**COMITATO CICLOVIA DEL METAURO**

**ANALISI DEL PROGETTO**  
**“CICLOVIA TURISTICA DEL METAURO”**

DOCUMENTAZIONE TRATTA DAL  
PROGETTO DEFINITIVO DELLA REGIONE MARCHE  
INVIATO AI COMUNI DI FANO, CARTOCETO, COLLI AL METAURO, MONTEFELCINO E FOSSOMBRONE  
NEL LUGLIO 2021

**GENNAIO 2022**

## TRATTO 2 IN COMUNE DI FANO

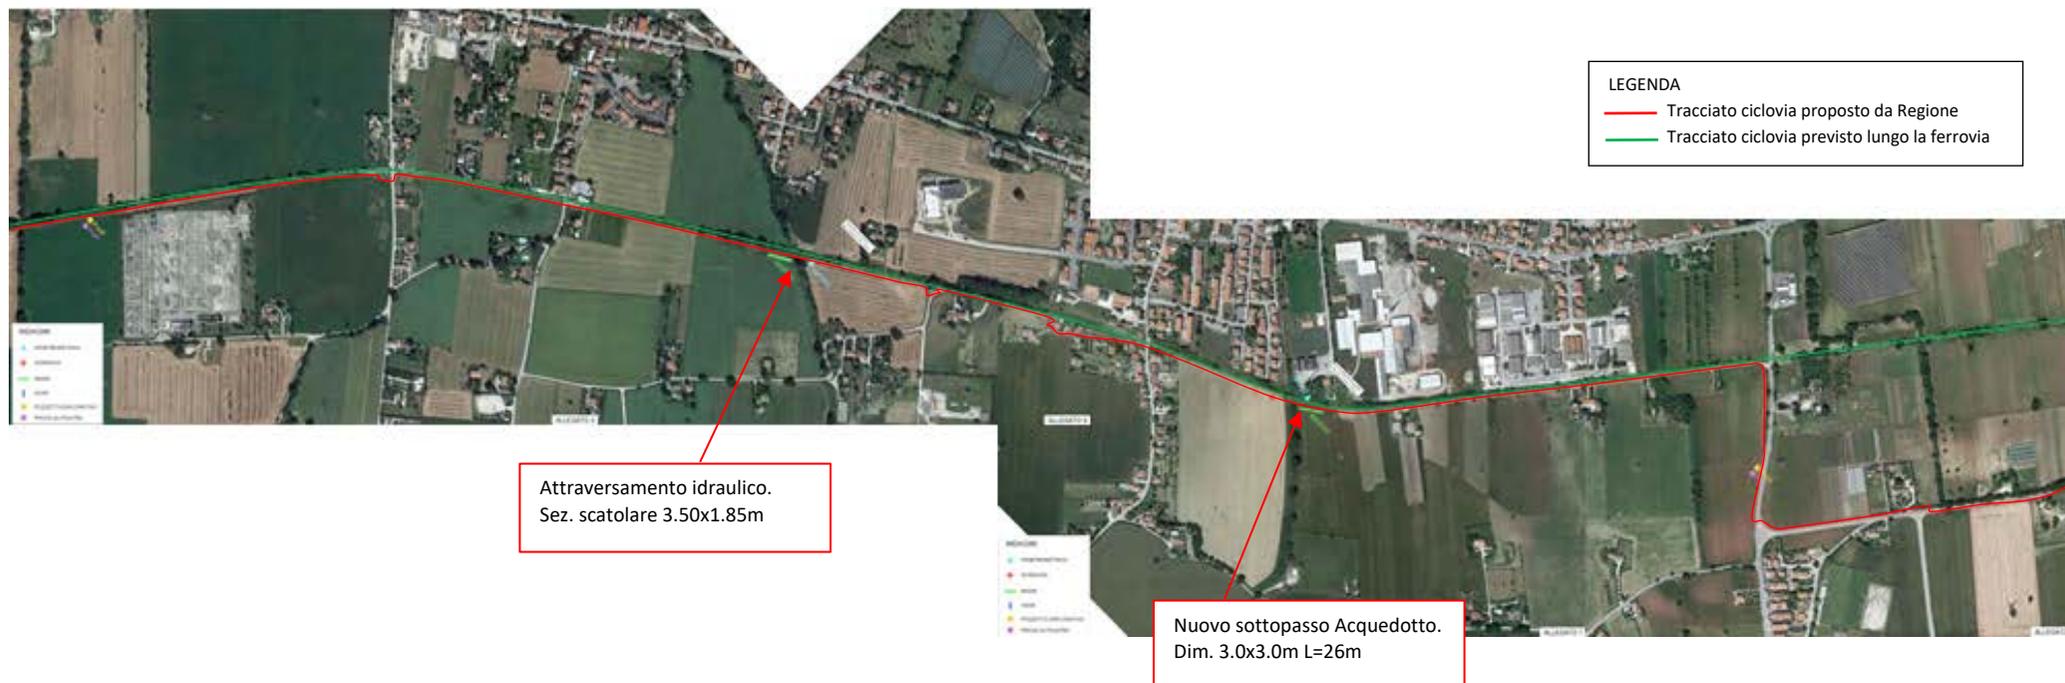
Il percorso previsto dalla Regione non elimina affatto *“tutte le promiscuità e discontinuità esistenti che possono mettere a repentaglio la sicurezza del ciclista”*; invece è il percorso lungo i binari a essere continuo, sicuro e non in promiscuità col traffico a motore, come già avviene anche in Italia in tante ciclovie realizzate soprattutto al nord; in una sessantina di casi si tratta proprio di ferrovie dismesse tornate a nuova vita come piste ciclabili utilizzate sia per il cicloturismo che la mobilità quotidiana.

## TRATTO IN COMUNE DI COLLI AL METAURO

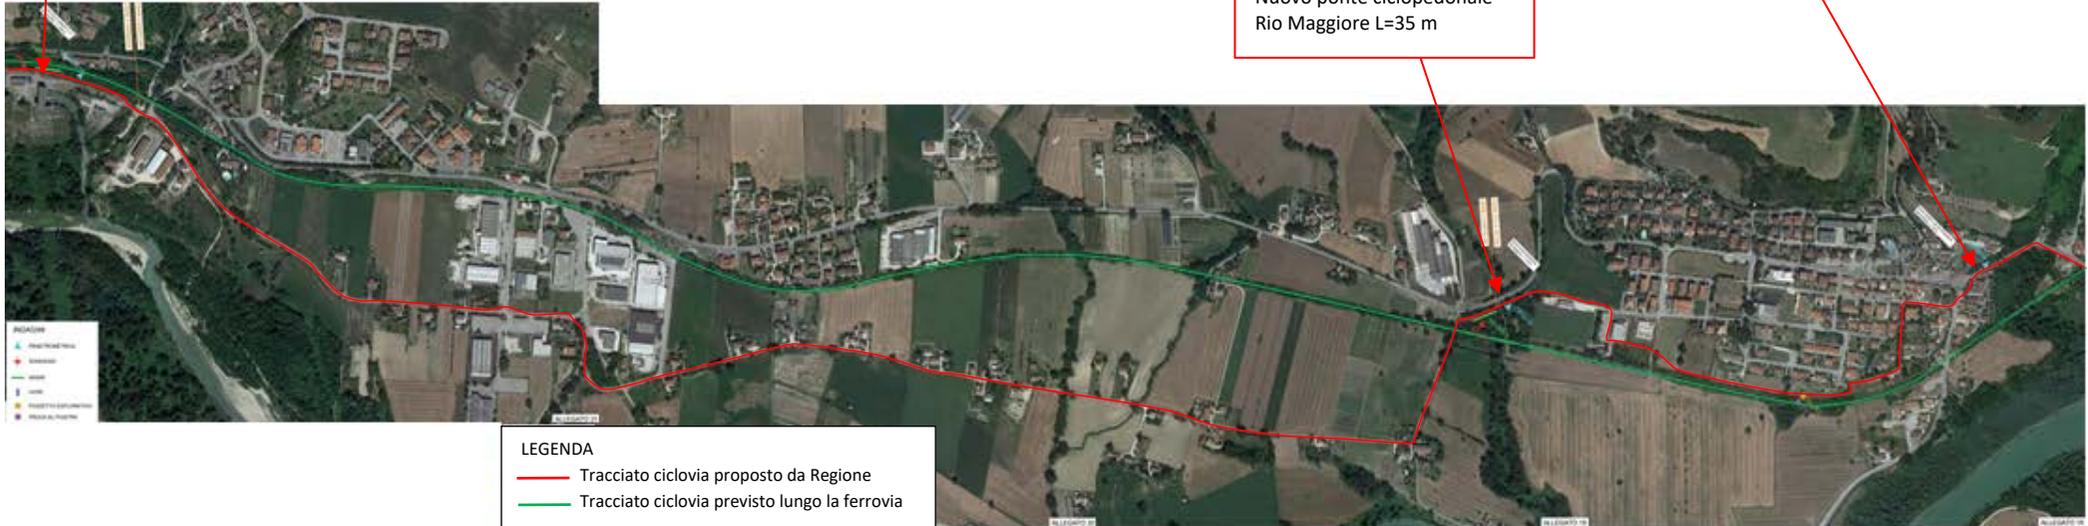
Tra i criteri per la realizzazione della Ciclovia turistica del Metauro è prevista anche la *“attrattività”* del percorso. In realtà il percorso, passando lungo strade strette e trafficate, zone artigianali, colture intensive, ecc. non è affatto attrattivo anche perché l’attenzione dei cicloturisti sarebbe sempre rivolta alla salvaguardia della propria incolumità; da notare poi che non viene mai toccato il corso del Metauro che dovrebbe rappresentare l’elemento più attrattivo del percorso turistico che proprio dal fiume prende il suo nome.

## TRATTO IN COMUNE DI FOSSOMBRONE

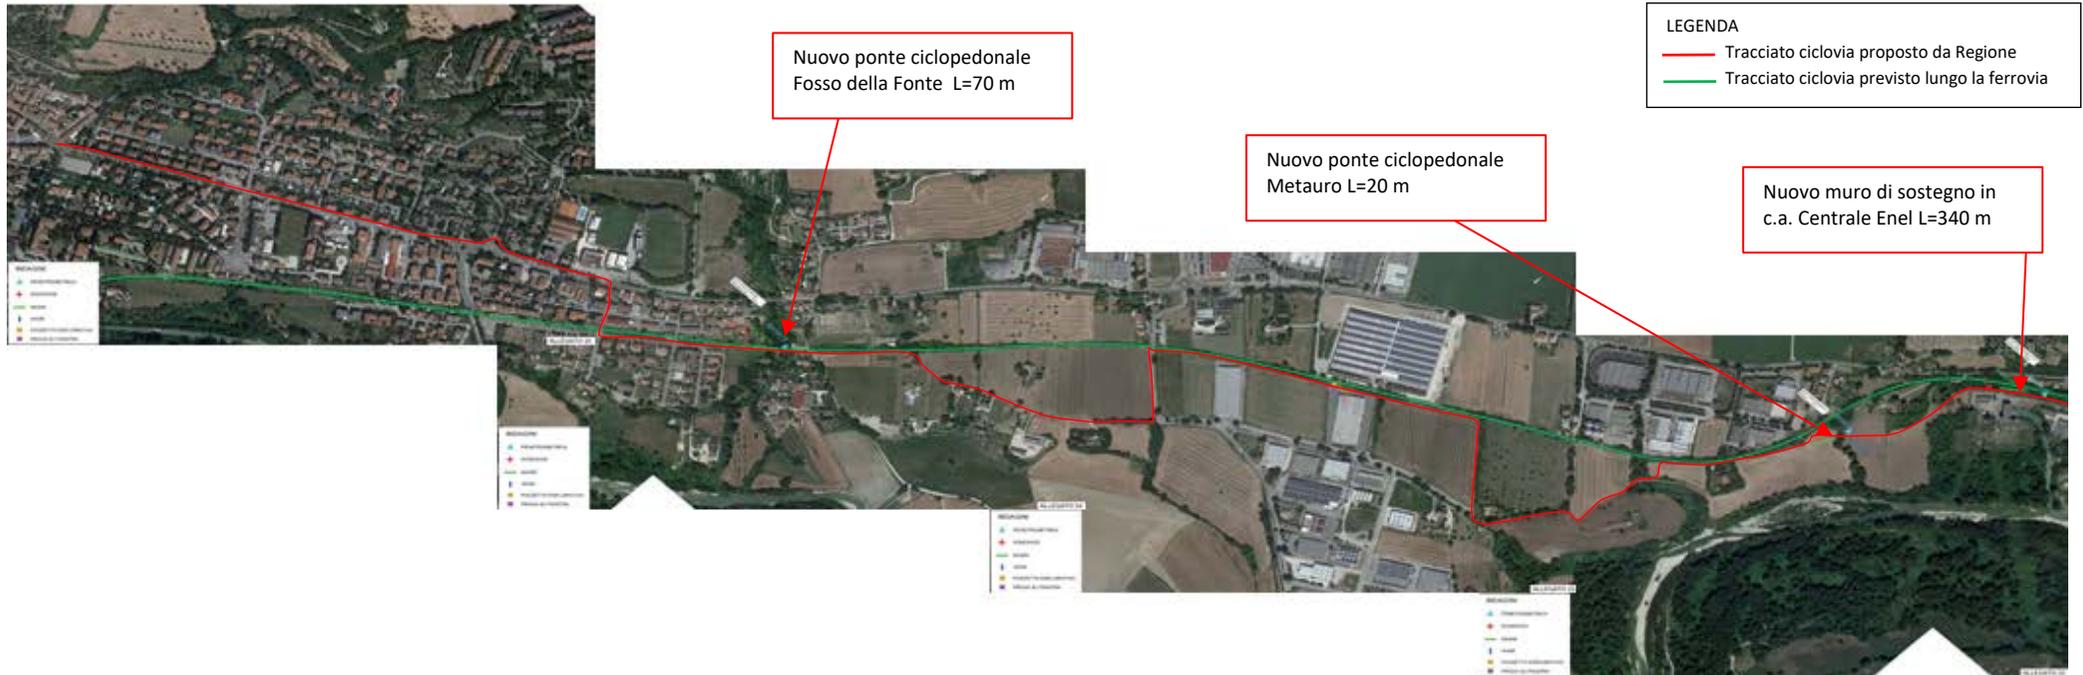
E' strano che all'interno della zona archeologica di S. Martino del Piano sia ritenuto accettabile il passaggio di un treno in corsa ma non di persone in bicicletta che, secondo il progetto regionale, dovrebbero prima vagare lungo stradine di campagna poco attrattive e poi lungo la trafficata e pericolosa via Flaminia.

Il tragitto lungo i binari, molto più lineare e sicuro, avrebbe invece anche il vantaggio di fare tappa nell'ampio spazio dell'ex stazione ferroviaria dove esistono già servizi igienici e di ristorazione; da qui sarebbe facile raggiungere in bicicletta il centro storico di Fossombrone attraverso strade più adatte e proseguire verso l'entroterra in una sede propria, agevole e sostanzialmente pianeggiante.

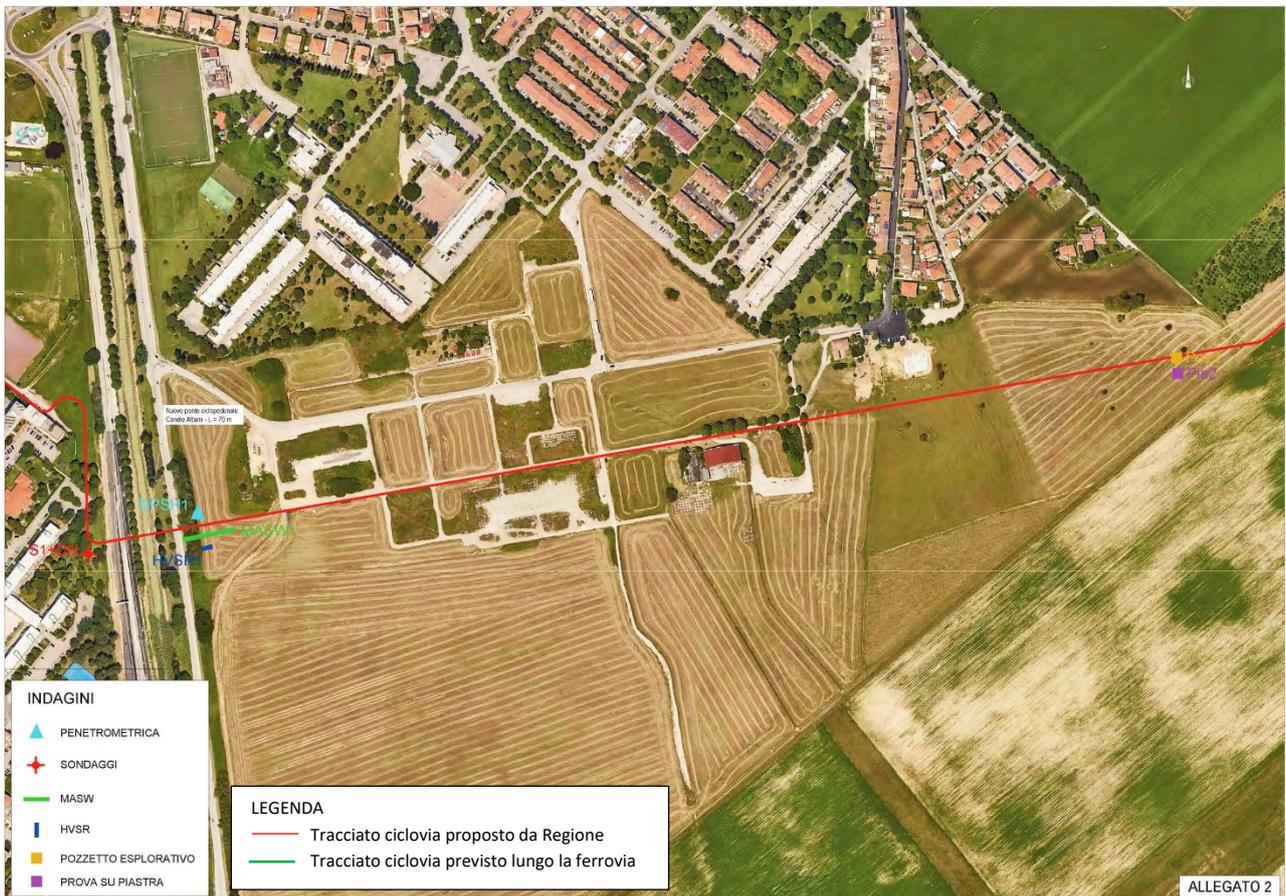
L'innesto della ciclovia è previsto a Fano in viale Piceno utilizzando un'area privata evidentemente da espropriare; dopo alcuni metri si intercettano i binari che vengono subito abbandonati tra via del Ponte e via del Fiume; successivamente si entra nel Campo di aviazione. Da questo punto i due possibili tracciati della ciclovia divergono decisamente.

Attraversato il Campo di aviazione, si scavalcano via Papiria, il Canale Albani e via Canale Albani con un nuovo ponte ciclopedonale lungo 70 m che giunge nel quartiere S. Orso con una lunga rampa ai margini dei condomini esistenti.

Percorsa via Soncino fino a via P.P. Pasolini, ci si inoltra in aree agricole lungo un percorso tutt'altro che rettilineo, con varie curve a gomito in appena 800 metri, raggiungendo prima via G. Vasari e poi via G. Galilei. Da notare anche i danni alle attività agricole causati dalla frammentazione delle aree attraversate dalla ciclovia.

Oltrepassato il sottopassaggio dell'autostrada A14, percorrendo la trafficata strada esistente si arriva in zona Codma. Forte la contraddizione con i criteri di base del percorso che dovrebbe essere non promiscuo, lineare e sicuro.

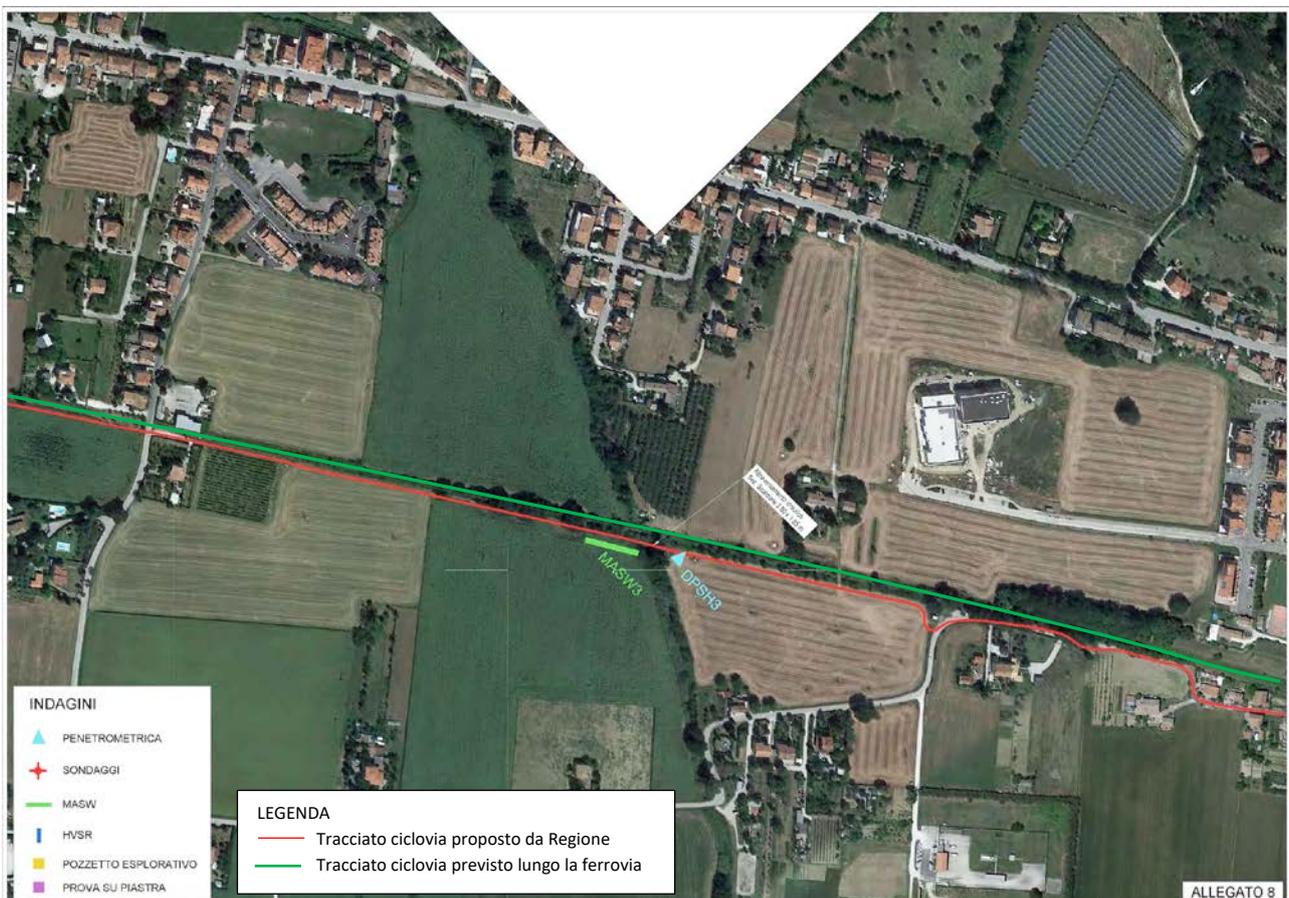
Superato il Codma, costeggiando il cimitero di Rosciano, si procede in zone agricole sempre in condivisione col traffico motorizzato; lo spazio per il doppio senso di marcia della ciclovia va trovato consumando altro suolo.

In via Einstein i due tracciati si ricongiungono presso uno stradino che dovrebbe ospitare ciclovia, auto, motorini e trattori. Anche in seguito, nonostante l'assenso di RFI a passare a 1,5 m dai binari e sia prevista una barriera di separazione, si preferisce un complicato passaggio comunque parallelo all'ex ferrovia, pur di non concedere spazio ad una ciclovia che non compromette l'eventuale ritorno di un treno turistico.

Costeggiando l'ex ferrovia, in corrispondenza della palestra sportiva è previsto un nuovo sottopasso di 26 metri per superare il fosso di Cuccurano; più avanti, evitando l'ampio spazio dell'ex stazione (un importante punto di riferimento sociale, culturale, religioso e sportivo) si pensa di utilizzare la stretta e trafficata via A. Regolo.

Con un percorso che presenta un paio di curve secche, si raggiunge la zona di Falcineto dove è necessario un nuovo attraversamento idraulico scatolare di 3,5 x 1,85 metri, in corrispondenza del Fosso della Carrara.

Si procede parallelamente ai binari ma sempre a vari metri di distanza, schivando con un paio di curve strette l'area dell'ex casello ferroviario e poi passando accanto alla centrale ENEL.

Al confine tra Fano e Cartoceto, per attraversare il Rio Secco serve un nuovo ponte ciclopeditone di 15 metri, anche se esiste già quello ferroviario inutilizzato. Prevedibile anche in questo tratto un ingiustificato consumo di suolo agricolo evidentemente da espropriare; nel solo Comune di Fano il costo degli espropri ammonta a ben 410.000 euro.

Il passaggio a Lucrezia è previsto in buona parte lungo l'ex ferrovia che continua a rappresentare un blocco ad una più equilibrata organizzazione urbanistica.

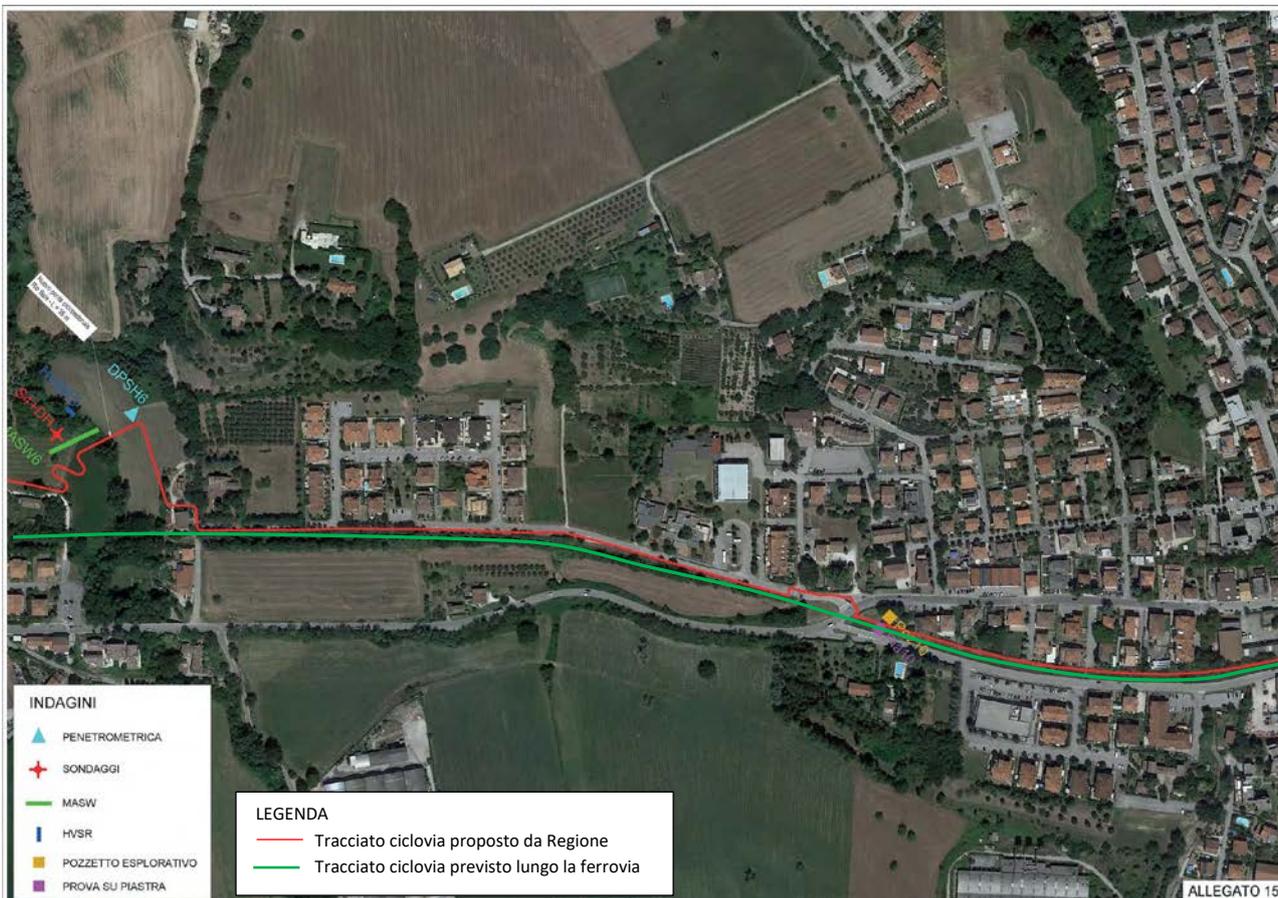
Più avanti serve un nuovo attraversamento idraulico scatolare di  $3,0 \times 1,35$  per scavalcare il fosso che segna il confine tra Cartoceto e Colli al Metauro. Da notare anche in questo caso la differenza tra un percorso lineare lungo i binari e quello zigzagante lungo stradine e campi coltivati, con una decina di curve a gomito in appena 700 metri circa.

L'abitato di Calcinelli viene raggiunto ritagliando lo spazio che dovrebbe essere a doppio senso ciclabile lungo via Napoli e saltando da un lato all'altro dei binari.

Sempre costeggiando i binari, si arriva nell'area dell'ex stazione che si spera venga riqualificata proprio grazie alla ciclovía. Da notare che la "eliminazione di tutte le promiscuità e discontinuità esistenti che possono mettere a repentaglio la sicurezza del ciclista" non è realizzata in alcuna parte del percorso.

Per superare il Rio Sale serve un nuovo ponte ciclopedonale di 35 metri, anche perché, invece di utilizzare il ponte ed il percorso della ferrovia più vicino alla Flaminia, la ciclovia si “arrampica” a fianco della chiesa di San Giovanni Bosco, in via Monte Arduino, su terreni con notevole pendenza, con un percorso a tornanti certamente non agevole né sicuro.

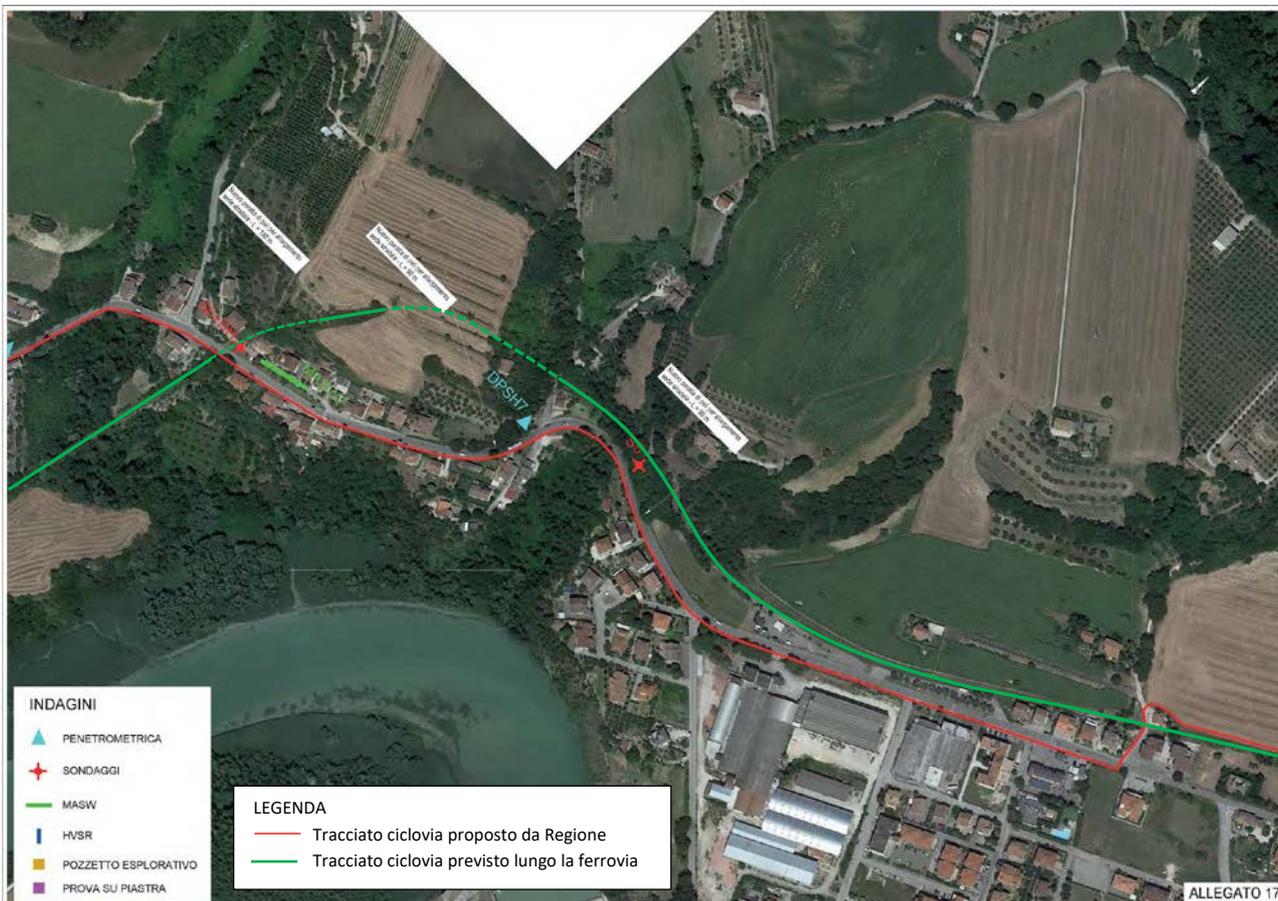
Dopo alcune centinaia di metri in aperta campagna, costeggiando e scavalcando un paio di volte i binari, viene raggiunta la via Flaminia.

Nei pressi del Metauro, in tre punti la sede stradale va allargata con paratie di pali per una lunghezza complessiva di 310 metri. Da notare la contraddizione con i criteri di base che prevedono anche l'economicità del progetto.

All'ingresso di Tavernelle la strada va di nuovo allargata per 50 metri con una paratia di pali; si prende via della Stazione evitando l'area ferroviaria e si passa nel centro abitato utilizzando le strade esistenti in promiscuità con i mezzi a motore; poi si procede parallelamente ai binari (sempre a "rispettosa" distanza), si imbocca via dei Pioppi e poi via Flaminia; in un percorso che dovrebbe essere "lineare", in circa 1 km si incontrano una decina di curve a gomito.
